AUTORIDAD NACIONAL DE LICENCIAS AMBIENTALES

AUTO N° 3903

“Por el cual se resuelve un recurso de reposición interpuesto en contra del Auto 1788 del 16 de marzo de 2023”

Figura 1 PK 37+000, Localización punto de muestreo de agua superficial (ID29) y Box Culvert (BC1)
Fuente: Modelo de Almacenamiento Geográfico (MAG), 20/04/2023

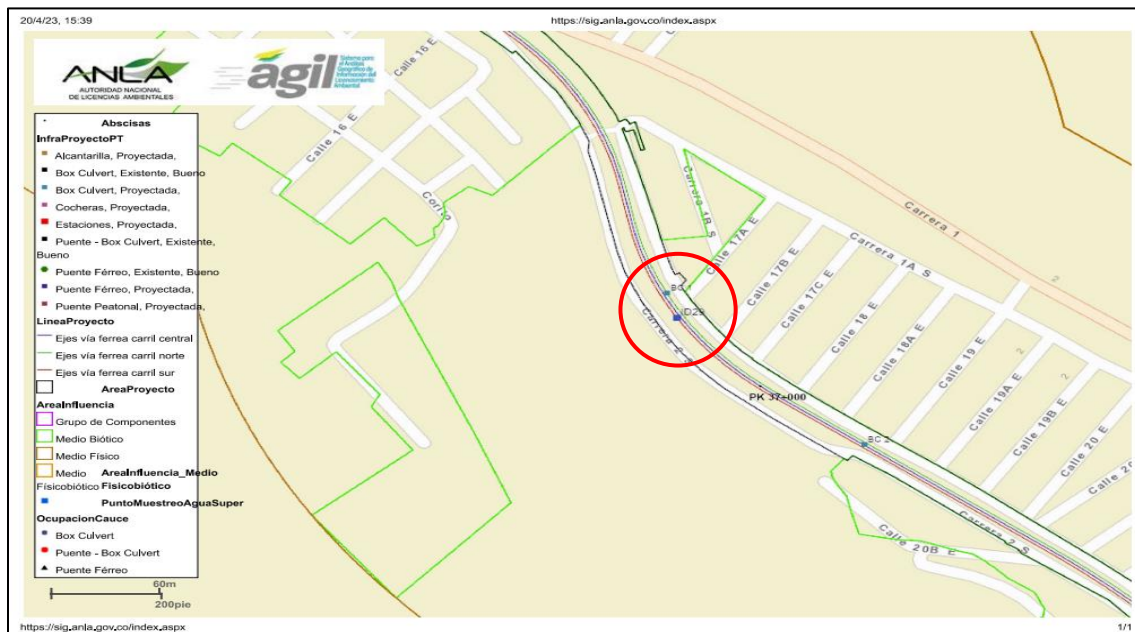
Así las cosas, y verificando nuevamente la información del EIA del proyecto y los argumentos del presente recurso de reposición, no se aclara el motivo por el cual no se tuvieron en cuenta todos los cuerpos de agua interceptados o cercanos al proyecto, ya que por ejemplo no es claro porque no es incluido el drenaje sencillo que cruza el alineamiento en el PK37+000 aproximadamente, el cual si está relacionado dentro de los puntos de muestreo de agua superficial con el nombre ID29 y hace referencia a un drenaje denominado NN, sin embargo no está relacionado como un cuerpo hídrico dentro de la delimitación del área de influencia hidrológica (ver Figura 1), y en consecuencia no cuenta con medidas de manejo dentro de la información complementaria recibida en el EIA ajustado. Así mismo la concesionaria indica en su respuesta que este punto localizado corresponde a Canales y Vallados, lo cual es inconsistente con la información presentada por la concesionaria en el EIA como se puede detallar en la Figura 2 donde se observa el trazado de un drenaje sencillo, y no se indican obras existentes de canales y vallados.

Figura 2 . Recorte de Plano de Infraestructura N° REGIOTRAM-002-01
Fuente: Estudio de impacto ambiental radicado ANLA 2022253595-1-000 del 09/11/2022

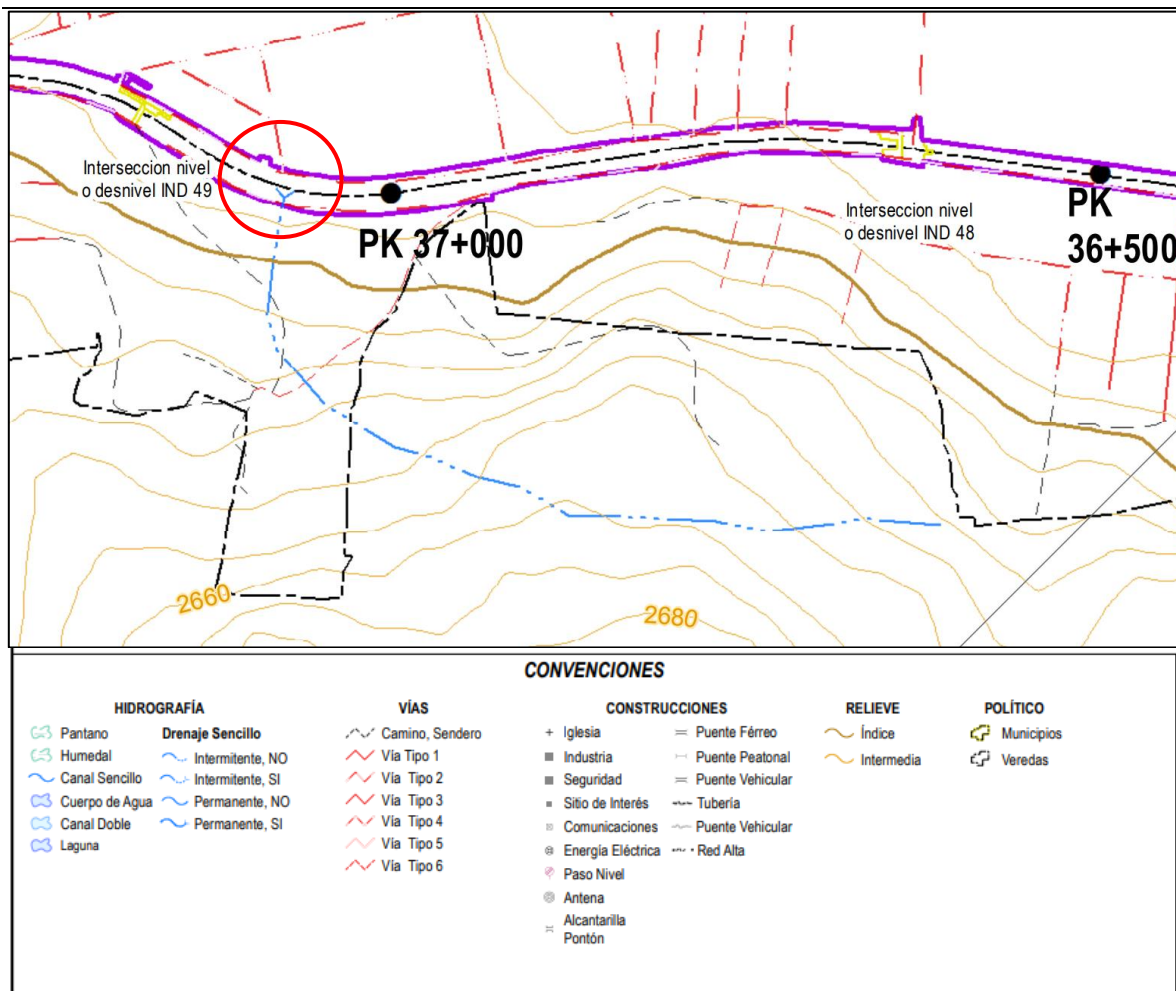
Aunado a lo anterior, se proyecta la construcción de un box culvert para el paso de la línea férrea en este cuerpo de agua, teniendo en cuenta que un aspecto ambiental importante del proyecto tiene que ver con las medidas de manejo del recurso hídrico, las actividades de esta obra podrían generar impactos como cambio en la calidad del recurso hídrico superficial por lo tanto deben ser calculados y evaluados. Si bien la Concesionaria expone su concepto respecto del distrito de riego y drenajes, no aclara lo indicado respecto a la zona ubicada a la altura del PK37+000 aproximadamente o si esta corresponde a un área inundable.

Figura 6 PK K27+570, Localización inicial de Poliducto Mansilla paralelo a la línea del proyecto (Regiotram)

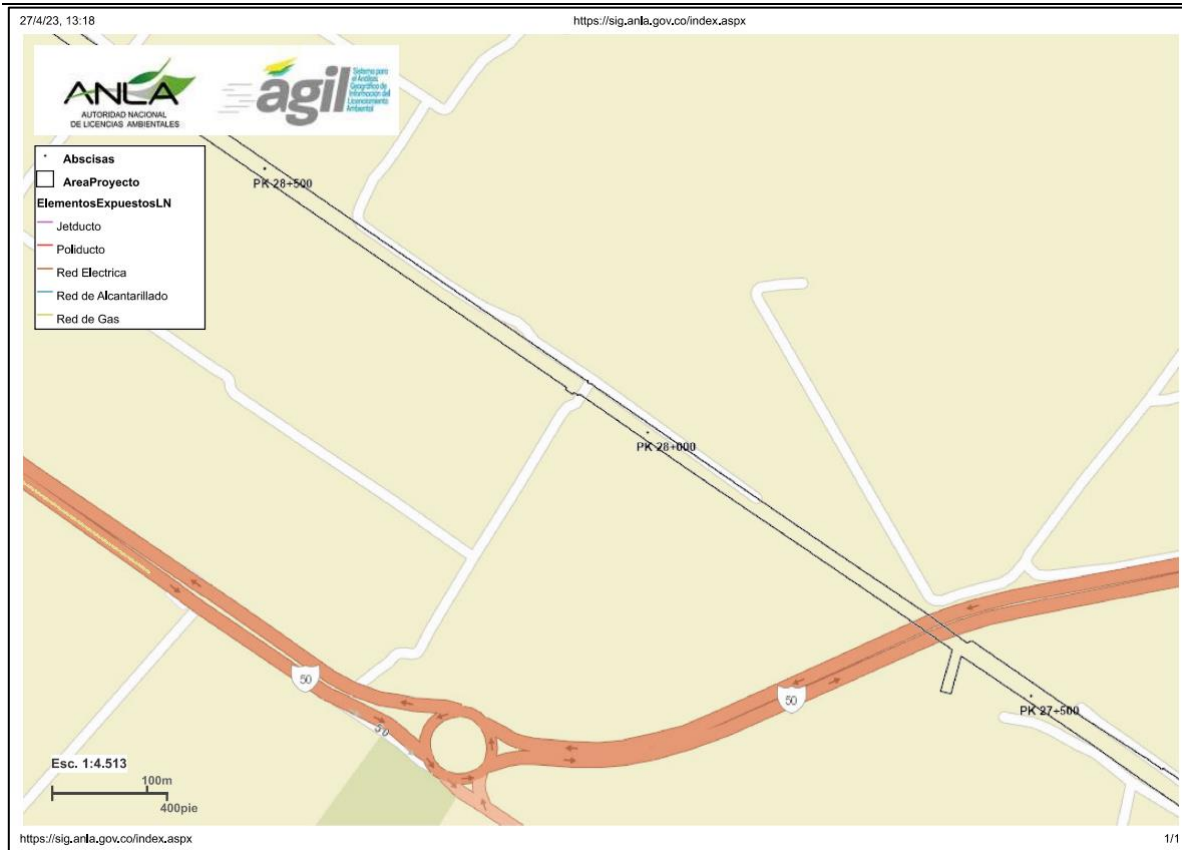
Finalmente, respecto al poliducto la Concesionaria indica que “si bien existe un paralelismo con el poliducto en el PK27+570 de aproximadamente 200 metros, el proyecto contempló el análisis de riesgos en relación con las estructuras de conducción de hidrocarburos a lo largo del corredor y adicionalmente dentro de los acuerdos constructivos de operación que se dan con los operadores se analiza independientemente asociados a sus instrumentos de manejo ambiental la necesidad o no de realizar traslados o protecciones necesarias en cada punto, proceso que como se entiende es evaluado bajo el instrumento ambiental del operador del Poliducto”; tampoco presentaron el trazado de este dentro del MAG como elemento expuesto dentro del análisis de riesgo, por lo que no es claro donde se tuvo en cuenta para el análisis de impacto.

Si bien la Concesionaria justifica que dentro de la intervención de las redes se considera esta intervención, dentro del estudio presentado en el Anexo 3-003. Descripción de obras a ejecutar cada 200 metros (Figura 6 y 7), no se indican obras de protección o el manejo que se dará al poliducto, únicamente se indican obras de manejo hidráulico y dentro de la intervención de las redes respecto a este punto solo fue abordado desde el componente social y sin tener información del trazado dentro del MAG (Figura 6 y 7), por lo que no es claro para el equipo evaluador del recurso, las intervenciones a realizar en la zona y por ende la afectación de las mismas en el entorno, ni los riesgos que se tendrían que manejar para su implementación y por consiguiente las medidas de manejo ambiental a desarrollar.

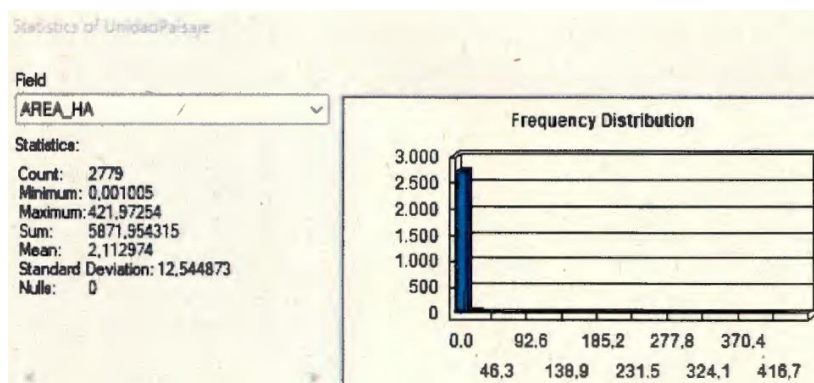
Si bien la concesionaria presenta la metodología usada para determinar el área de influencia para este componente, en el Capítulo 4 del EIA no se detalla dicho análisis y los resultados obtenidos, mostrando únicamente la imagen del resultado final de esta delimitación, la cual tiene una extensión de 494, 69 ha; sin embargo, este resultado no

es consistente con la información presentada en el MAG, en el que se indica un área para el componente Paisaje de 806, 76 ha.

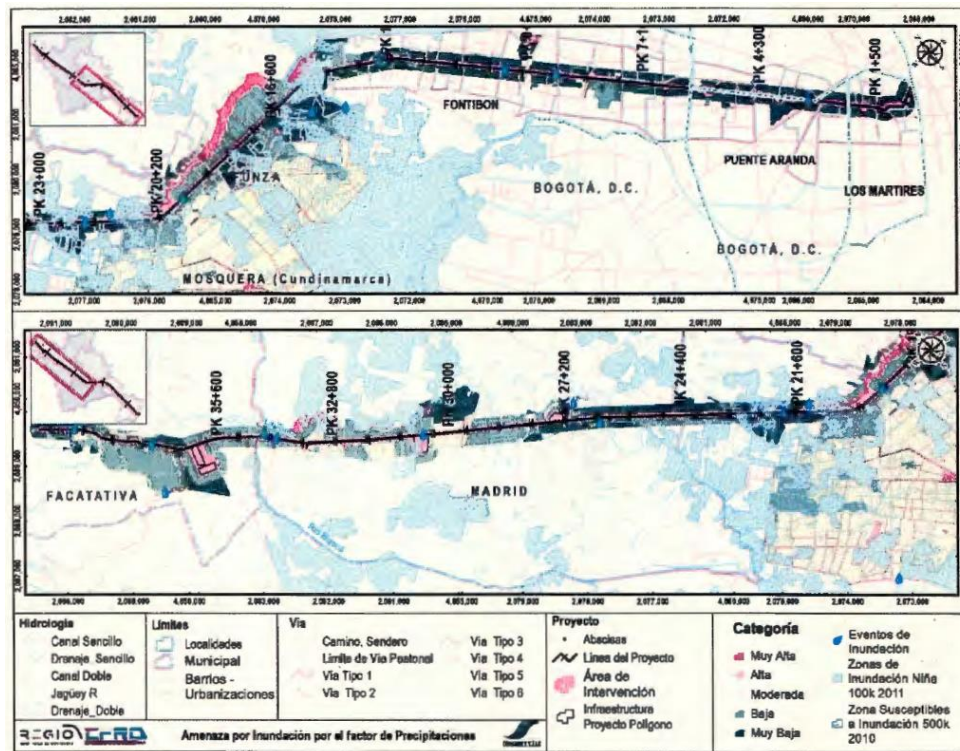
Finalmente, para el literal c, ANLA en el Auto No. 01788 de 2023 Hoja No. 101, menciona:

"Se considera que las manchas de inundación durante el fenómeno de la niña 2009-2010 representadas en la Figura 5.1.5-180 (del E/A) no son incorporadas en la categorización de la Zonificación de la amenaza por inundación presentada por la Concesionaria."

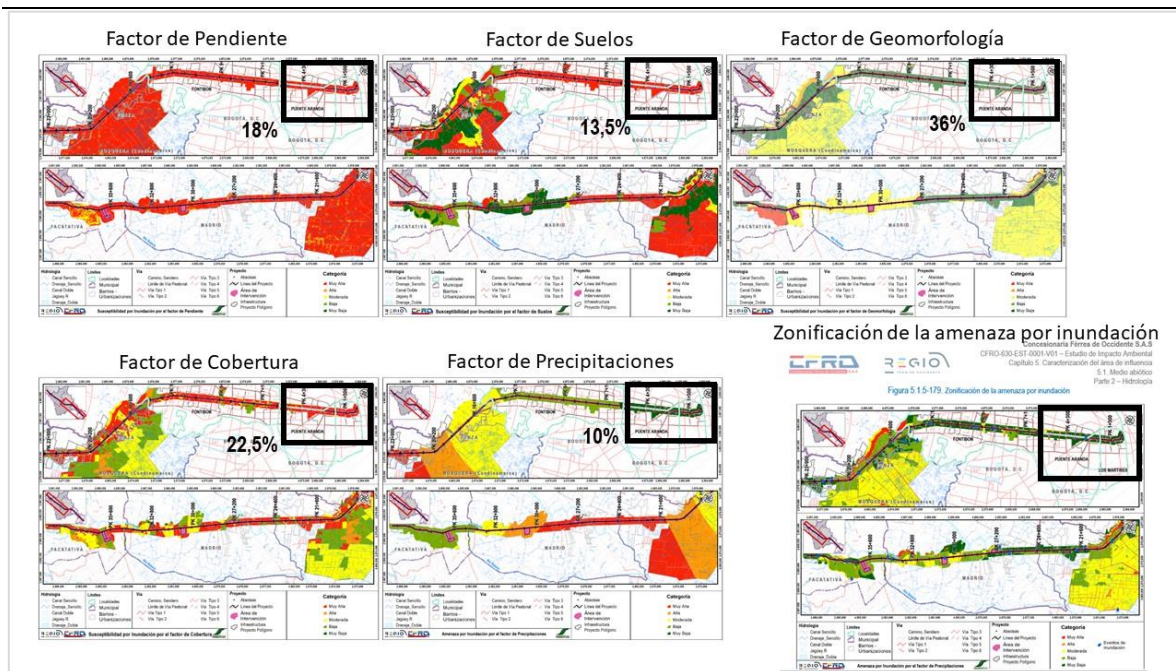
*Tomando como ejemplo el tramo oriental inicial del trazado, se ve como las capas de pendiente (18%), tipo de suelo (13,5%) y cobertura vegetal (22,5%), se encuentran categorizadas con una susceptibilidad muy alta (Rango 5 – Capa roja), estas capas suman un peso porcentual de 54% en contraste con las capas de Geomorfología (36%) y Precipitación (10%) que se encuentran en categoría Muy baja (Rango 1 – Capa verde), las cuales suman un peso porcentual de 46 %, esta ponderación nos arrojaría como resultado para este tramo, un rango de: $54\%*5 + 46\%*1 = 3,16$, lo cual establecería en este sector utilizado como ejemplo, un rango de susceptibilidad entre Moderado – Capa amarilla y Alto – Capa Naranja según la Tabla 5.1.5 123. Valoración de las variables y categorías en función de la incidencia dentro de la ocurrencia de eventos de inundación lenta, Fuente: (CFRO, 2022), por lo tanto, los resultados presentados por la Concesionaria son inconsistentes, como se advierte en la figura explicativa que se muestra a continuación.*

Para el caso del EIA del proyecto se omiten estudios disponibles en escala 1:5000, “Estudios Básicos de Riesgo” (Anexos Técnicos), que hacen parte del instrumento de ordenamiento territorial establecido en el Decreto 555 de 2021 “Por el cual se adopta la revisión general del Plan de Ordenamiento Territorial de Bogotá D.C”, donde se categorizan sectores del área de influencia como zona de amenaza alta por inundación por desbordamiento - rompimiento de jarillones, en suelos urbanos, de expansión y suelos rurales en Bogotá D.C., lo cual se encuentra directamente relacionado con las estructuras hidráulicas de contención que controlan la dinámica fluvial en este sector de la cuenca, como es el caso del Jarillón del río Bogotá, para el caso del cruce del trazado con este cuerpo de agua y la cercanía a estas estructuras, no se expone ningún análisis técnico que permita la identificación o de certeza de la integridad de las estructuras de contención o jarillones ubicadas en este tramo del río Bogotá.

Figura 9 Área de influencia para el componente Flora (Ecosistemas terrestres, flora y ecosistemas estratégicos)

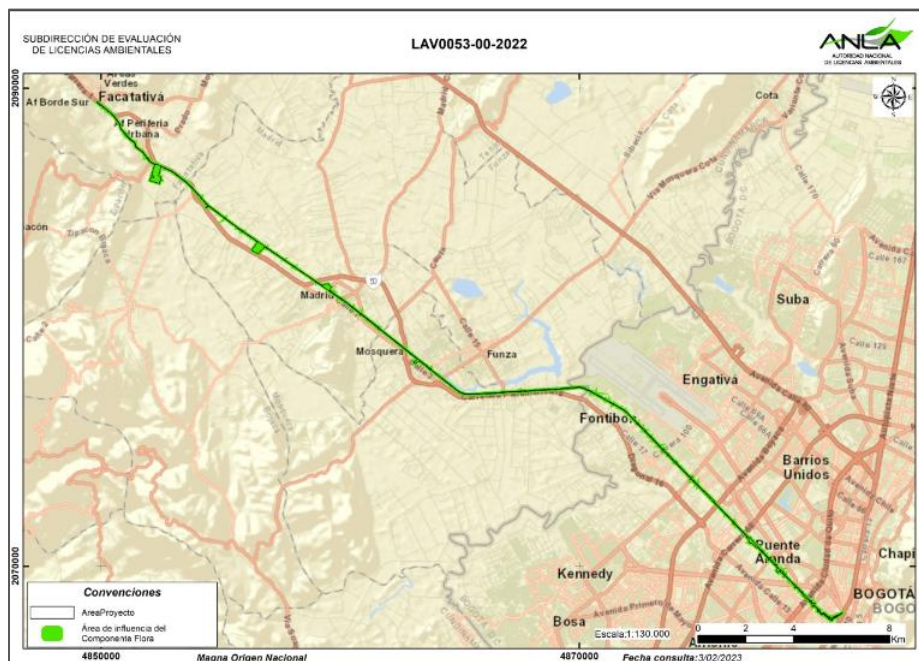
- De acuerdo con lo establecido por la Concesionaria, los ecosistemas estratégicos fueron tenidos en cuenta para la delimitación del área de influencia del **componente flora**. Sin embargo, el área de influencia de este componente **solo incluye el área de intervención del proyecto**, sin que se evidencie la zona sobre la cual trascienden los impactos, ni se de claridad a la unidad mínima de análisis, la cual corresponde a las coberturas del área de intervención y coberturas aledañas, como se presenta en la siguiente figura:

- En cuanto a las actividades que ocasionan los impactos a estas áreas, la Concesionaria menciona en el numeral 4.2.1.3.1.1 del capítulo 4 que únicamente corresponde a las ocasionadas por la remoción de la cobertura vegetal y descapote durante las actividades de construcción. No obstante, en el numeral 8.2.4 del capítulo 8, se señala que las actividades generadoras de impacto a los ecosistemas estratégicos, sensibles y/o áreas protegidas corresponden a: “ la construcción de obras de drenaje revestidas e implantadas de tal manera que permitan la recolección y evacuación de las aguas de escorrentía, construcción de la plataforma férrea – corredor restante que comprende actividades de excavación hasta el nivel de subrasante definida en el diseño; instalación de sistemas, señalización y control situados a lo largo de la vida destinados a transmitir información; construcción de puentes o viaductos, puesta en marcha del sistema ferroviario a fin de evaluar la operación y seguridad; y mantenimiento de estructuras hidráulicas para efectos de mantenimiento y/o sectorización. Actividades que, a pesar de no generar efectos directos, pueden generar presiones indirectas negativas sobre los componentes ecosistémicos, como cambios en el suelo, recurso hídrico; residuos sólidos y líquidos; contaminación de los hábitats y contaminación atmosférica (PM10 y PM2) ”. (Subrayado por fuera del texto)
